改善箇所説明図

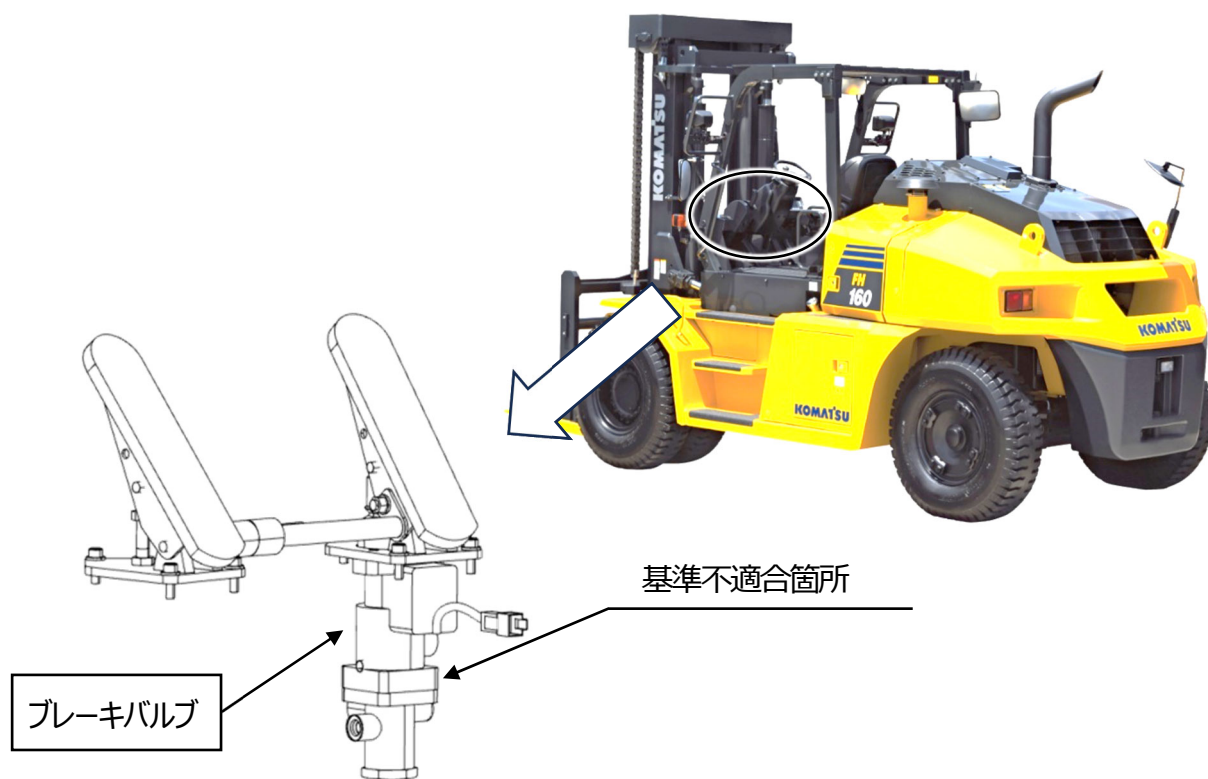
フォーク・リフトのブレーキバルブにおいて、組立作業が不適切なため、誤った部品が組み付けられているものがある。そのため、急制動時にブレーキの効きに遅れが生じ、制動停止距離が保安基準に適合しない。

全車両、ブレーキバルブを良品に交換する。

識別：運転席下部のツールボックスカバーの裏面にピンク色のペイントを塗布する。
